DE INSTALLATIE IS NIET CONFORM

Verslagnummer: 0456-191211-02 Datum van het onderzoek : 11/12/19
Extra controle datums:

PAEPMUNTE 12
9572 SINT-MARTENS-LIERDE

Controlebezoek volgens : AREI art. 276,
Aard van het onderzoek : Controlebezoek

Visualisatie van de installatie

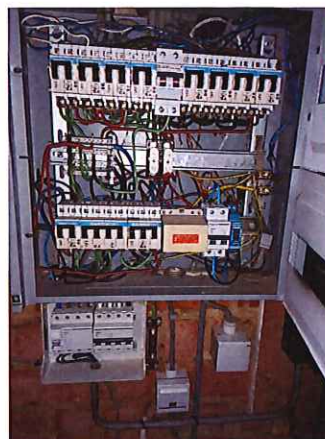
- 1 De aanduiding van de kringen, klemmen en of schakelapparatuur ontbreekt, is onjuist of is onvolledig (art. 16, 252 AREI).
- 2 De dienstspanning is niet op elk bord vermeld (art. 5, 16 AREI).

- 3 Het ééndraadsschema ontbreekt (art. 16 AREI).
- 4 Het situatieschema ontbreekt (MB 27/7/1981).
- 5 De waarde van de spreidingsweerstand van de aardverbinding is te hoog. (art. 86-87 AREI).

- 6 De houder van de beveiliging is niet voorzien van aangepaste kalibreerelementen (art. 251 AREI).
- 7 het verdeelbord is niet voorzien van een deur
- 8 De geleider(s) zijn in te voeren door middel van gepaste invoerwartels (art. 205 AREI).

- 9 Niet gebruikte opening(en) in het bord zijn niet afgedicht (art. 49, 248 AREI).
- 10 De continuïteit van de beschermingsgeleider van het stopcontact is te herzien (art. 70 AREI). garage naast gas teller

- 11 De hoofdequipotentiale verbindingen ontbreken of zijn onvolledig (art. 72 AREI).
- 12 Het toestel van de klasse I is niet met de beschermingsgeleider verbonden (art. 30, 70 AREI).

De installatie mag in dienst blijven indien zonder vertraging wordt voldaan aan de vastgestelde inbreuken en de gepaste maatregelen getroffen worden opdat de installatie geen gevaar vormt voor personen of goederen.
De installatie is niet conform.
De installatie dient opnieuw gecontroleerd te worden door hetzelfde organisme uiterlijk op 11/12/2020.
